Eidgenössisches Departement für Verteidigung,
Bevölkerungsschutz und Sport VBS
Bundesamt für Rüstung armasuisse
armasuisse Immobilien

12. September 2023

Bericht Mitwirkungsverfahren

[Simplon Ausbau Ausbildungsinfrastruktur]

Abbildung 2: Ausgangsvariante des optimierten Projektes mit geplanter Infrastruktur rund um das Barralhaus und die Spittelmatte

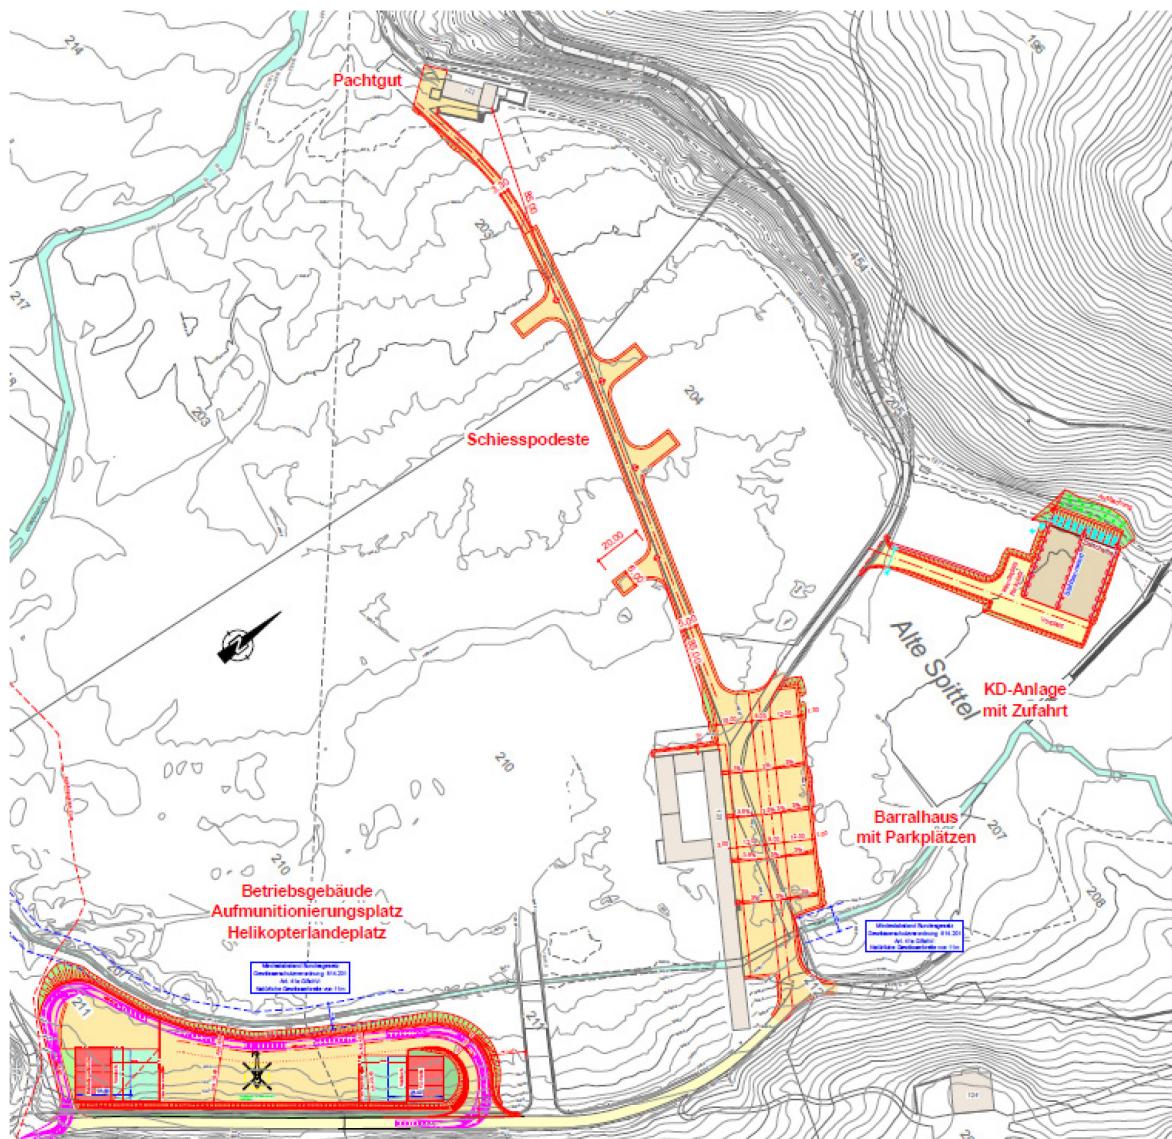
Beurteilung	Berücksichtigung in Projektentwicklung	
ISOS (Bundesinventar der schützenswerten Ortsbilder)		
Aufmunitionierungsplatz mit Betriebsgebäude, Fahrzeughalle und Heliopoterlandeplatz: schwerwiegende Beeinträchtigung des Ortsbildes von nationaler Bedeutung	Projektelement wird verworfen, Aufmunitionierungsplatz neu auf dem Parkplatz Barralhaus mit Doppelnutzung, Fahrzeughalle und Betriebsgebäude auf der Passhöhe.	✓
Vergrösserung des Parkplatzes beim Barralhaus: schwerwiegende Beeinträchtigung des Ortsbildes von nationaler Bedeutung	An der Vergrösserung des Parkplatzes wird festgehalten. Dies auch, da er mit einer Doppelnutzung vorgesehen ist.	✗
Verbreiterung Erschliessungsstrasse und Anfügen Schiesspodeste: leichte Beeinträchtigung des Ortsbildes von nationaler Bedeutung	An der Verbreiterung der Erschliessungsstrasse wird festgehalten. Die Eingliederung in die Topografie und die Oberflächengestaltung werden optimiert.	~

KD-Anlage: leichte Beeinträchtigung des Ortsbildes von nationaler Bedeutung unter Voraussetzung einer verbesserten und guten Eingliederung in die Topografie und Materialisierung	An der KD-Anlage wird festgehalten. Die Eingliederung in die Topografie und die Materialisierung werden optimiert.	~
Barralhaus: Diverse Auflagen für Sanierung und Ausbau	Die Empfehlungen des Gutachtens werden grösstmöglich und, falls mit den Sicherheitsvorschriften vereinbar, berücksichtigt.	✓
IVS (Bundesinventar der historischen Verkehrswägen)		
Teilweiser Abbruch der Trockensteinmauer entlang des Aufmunitionierungsplatzes ist schwerwiegende Beeinträchtigung des historischen Verkehrsweges von nationaler Bedeutung	Aufmunitionierungsplatz neu auf dem Parkplatz Barralhaus mit Doppelnutzung. Der Verkehrsweg wird nicht mehr tangiert	✓
BLN (Bundesinventar der Landschaften und Naturdenkmäler)

Eingabe	Berücksichtigung in Projektentwicklung	
Infrastruktur		
Dimensionierung der geteerten Strassen, Einbuchtungen und Flächen.	Durch die Aufgabe des Aufmunitionierungsplatzes südlich des Barralhauses reduziert sich die zu versiegelnde Fläche. Die Erschliessungsstrasse, Schiesspodeste und die Zufahrt zur KD-Anlage werden nicht geteert.	✓
Ortsübliche Materialisierung der Fahr- und Fusswege.	Barralhaus Parkplatz mit Aufmunitionierungsplatz und Helikopterlandeplatz: Beton/Asphalt wegen Entwässerung. Übrige Flächen: Kies wie heute auf Erschliessungsstrasse und Parkplatz Barralhaus.	✓
Die Erschliessungsstrasse soll nicht mit Schiesspodesten ergänzt werden.	Die Schiesspodeste sind als Ersatz der Rundpiste bereits eine Einschränkung für den Nutzer. Sie sind aus Gründen der Übungsanlage erforderlich. An der Integration ins Landschaftsbild wurde gearbeitet. Die Podeste und Zufahrten werden ebenerdig, ohne dichte Befestigung realisiert, es sind keine Erhöhungen des Geländes geplant.	✗

Kritik an der Architektur von Betriebsgebäude und Fahrzeughalle sowie an der Grösse des Aufmunitionierungsplatzes.	Projektelement wird verworfen. Fahrzeughalle und Betriebsgebäude auf der Passhöhe. Aktuell wird für die Aufmunitionierung auch der Parkplatz auf der Passhöhe genutzt. Dies stellt ein Sicherheitsrisiko dar. Neuer Aufmunitionierungsplatz wird in den Parkplatz beim Barralhaus integriert.	✓
Bisheriger Standort Helikopterlandeplatz beibehalten.	Die Infrastruktur des Helikopterlandeplatzes bei der Villa Rothen ist veraltet und genügt nicht mehr den Anforderungen an eine korrekte Entwässerung. Zudem befindet sich die Villa Rothen im Hochmoorgebiet nationaler Bedeutung. Investitionen und Baumassnahmen in die korrekte Entwässerung und Flugsicherung wären nötig. Diese Baumassnahmen sind im Bereich des Hochmoores nicht möglich. Neuer Helikopterlandeplatz ist beim Barralhaus geplant, auf einer bereits heute versiegelten Fläche.	✗

Unter Berücksichtigung des Gutachtens der ENHK und der EDK sowie der Eingaben der Verbände und Privatpersonen sowie der Gemeinde Simplon wurde das Projekt weiterentwickelt (Abbildung 3) und umfasst gemäss Planung die folgenden Elemente:

- Weiterhin Sanierung und Ausbau Barralhaus
- Verzicht auf geplanten Aufmunitionierungsplatz mit Betriebsgebäude/Fahrzeughalle/Helikopterlandeplatz an der ursprünglich geplanten Perimetergrenze südlich des Barralhauses

- Weiterhin Vergrösserung des Parkplatzes vor dem Barralhaus und gleichzeitige Nutzung als Aufmunitionierungsplatz vor dem Barralhaus
- Ausbau der bestehenden Erschliessungsstrasse mit Schiesspodesten anstehen des befestigten Rundkurses für Artillerie

- Dezentrale Lösung auf der Passhöhe beim Hotel Simplonblick als Ersatz für das Betriebsgebäude und die Fahrzeughalle
- Integration des Helikopterlandeplatzes neben dem Parkplatz beim Barralhaus auf einer bereits befestigten Fläche

- Reduktion der KD-Anlage von drei auf zwei Schiesskorridore
- Weiternutzung der Villa Rothen
- Bau einer Transitleitung mit Anschluss an die ARA Simplon Dorf anstelle der Kleinkläranlage und zusätzliche Anschlussmöglichkeit für die nächsten Weiler
